# Gutachtliche Stellungnahme

155 30998 vom 18. Oktober 2006

zum Nachweis 101 27558 vom 1. März 2004 und  
101 30998 vom 6. Juli 2006

System **Brillant-Design, Bautiefe 70 mm**

**Tabelle 1**      Gegenüberstellung geprüfte Ausführung – gutachtlich übertragene Ausführung

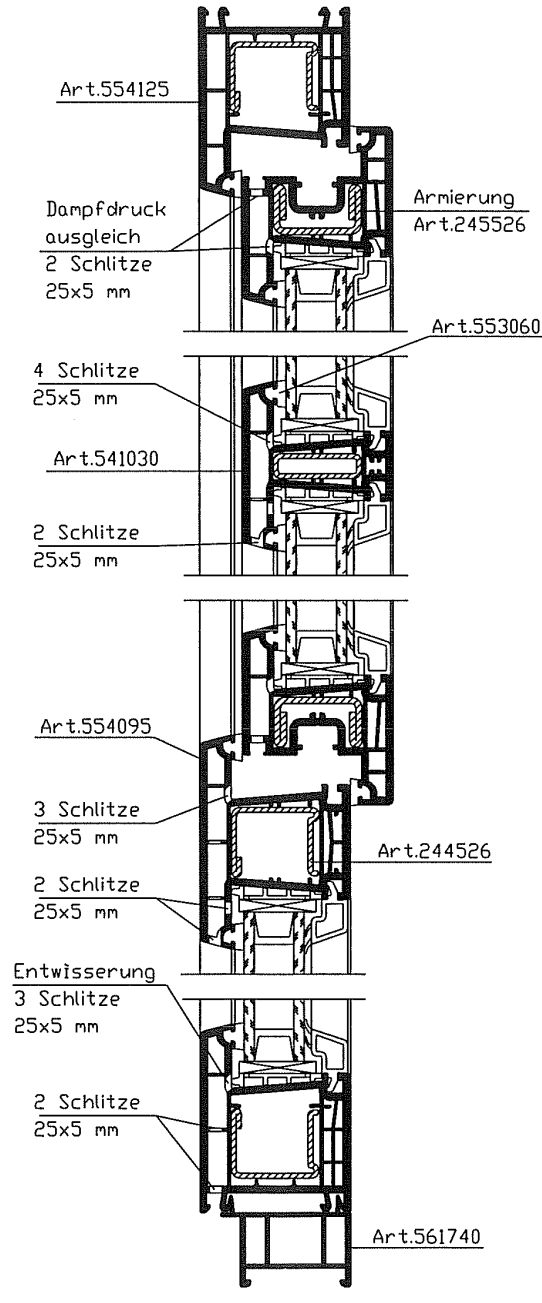
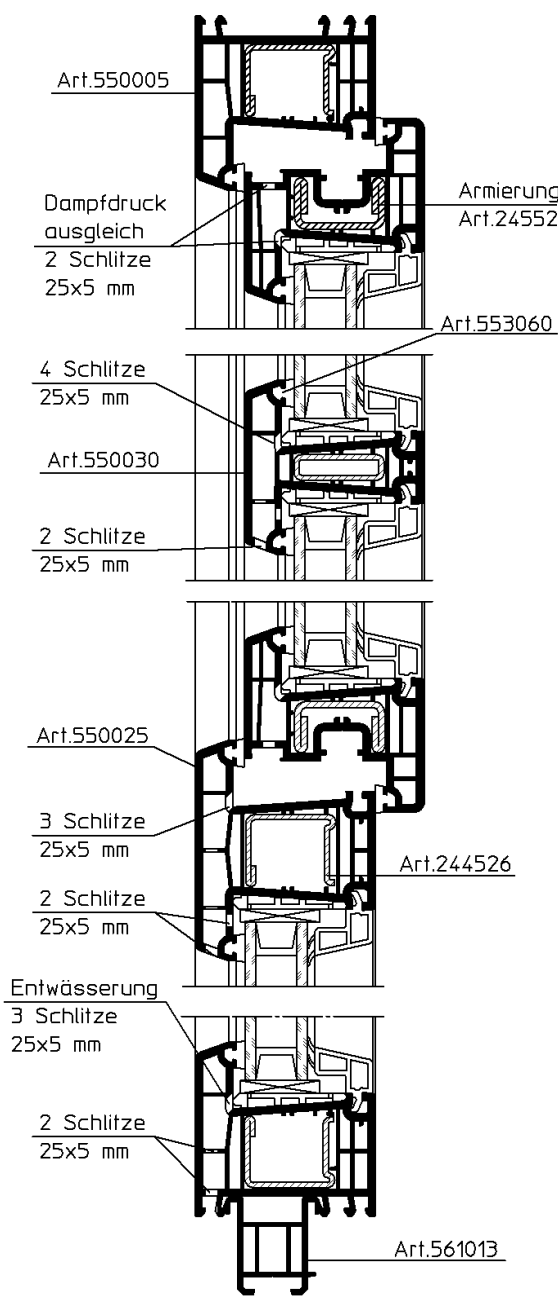
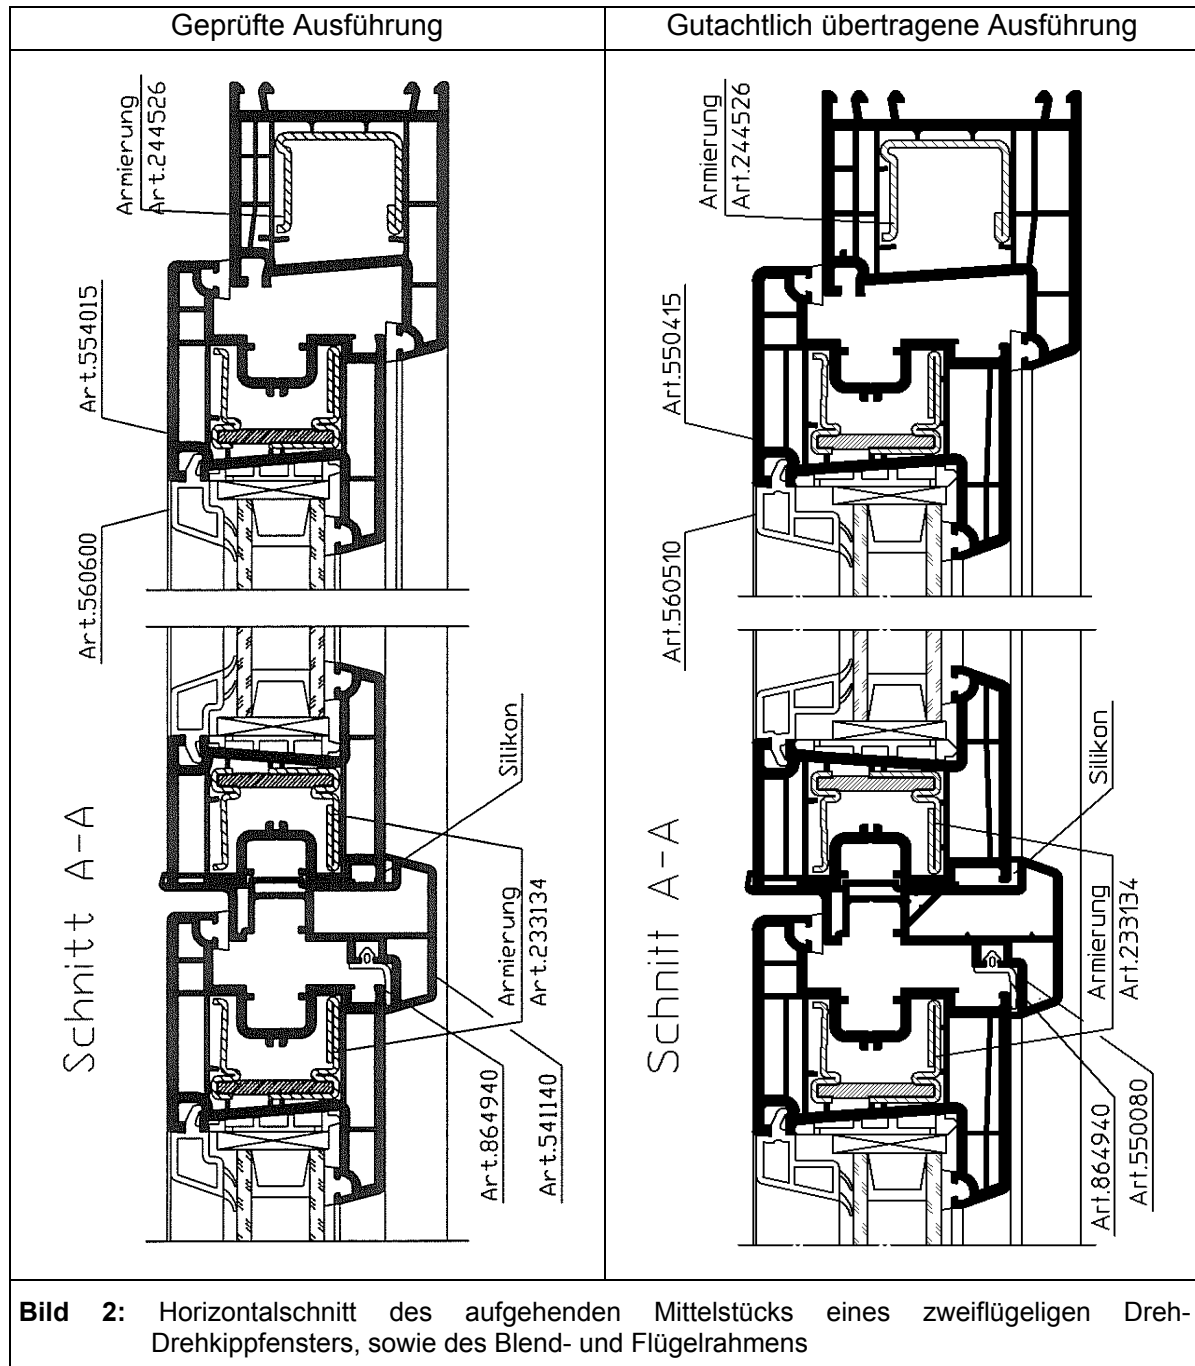
Geprüfte Ausführung	Gutachtlich übertragene Ausführung
Gegenüberstellung geprüfte Ausführung/ Merkmal/ Detail	Fenstersystem mit der Bezeichnung „Thermo-Design“, Bautiefe 60 mm	Fenstersystem mit der Bezeichnung „Brillant-Design“, Bautiefe 70 mm
Abweichung	Die Abweichung liegt in der Bautiefe des Blendrahmens und Flügelprofils.	
Beurteilung	Die entscheidenden Konstruktionsmerkmale sind identisch, insbesondere sind dies die Ausführung der Dichtungen, der Verglasung, der Verstärkungsprofile und der Entwässerung. Systemzeichnungen liegen dem <b>ift</b> Rosenheim vor.

Geprüfte Ausführung	Gutachtlich übertragene Ausführung
 <p>Art.554125</p> <p>Dampfdruck ausgleich 2 Schlitz 25x5 mm</p> <p>Armierung Art.245526</p> <p>Art.553060</p> <p>4 Schlitz 25x5 mm</p> <p>Art.541030</p> <p>2 Schlitz 25x5 mm</p> <p>Art.554095</p> <p>3 Schlitz 25x5 mm</p> <p>2 Schlitz 25x5 mm</p> <p>Art.244526</p> <p>Entwässerung 3 Schlitz 25x5 mm</p> <p>2 Schlitz 25x5 mm</p> <p>Art.561740</p>	 <p>Art.550005</p> <p>Dampfdruck ausgleich 2 Schlitz 25x5 mm</p> <p>Armierung Art.245526</p> <p>Art.553060</p> <p>4 Schlitz 25x5 mm</p> <p>Art.550030</p> <p>2 Schlitz 25x5 mm</p> <p>Art.550025</p> <p>3 Schlitz 25x5 mm</p> <p>2 Schlitz 25x5 mm</p> <p>Art.244526</p> <p>Entwässerung 3 Schlitz 25x5 mm</p> <p>2 Schlitz 25x5 mm</p> <p>Art.561013</p>
<b>Bild 1:</b> Vertikalschnitt des Drehkipfensters mit gasteilender Kreuzprosse und darunterliegendem Festverglasungsfeld

Aufgrund der gutachtlichen Überprüfungen und der Prüfergebnisse lt. Prüfbericht Nr. 101 30998 vom 6. Juli 2006 führen die unter Punkt 3 beschriebenen Änderungen zu keiner Verschlechterung der im Prüfbericht Nr. 101 27558 vom 1. März 2004 bestätigten Eigenschaften der Probekörper.
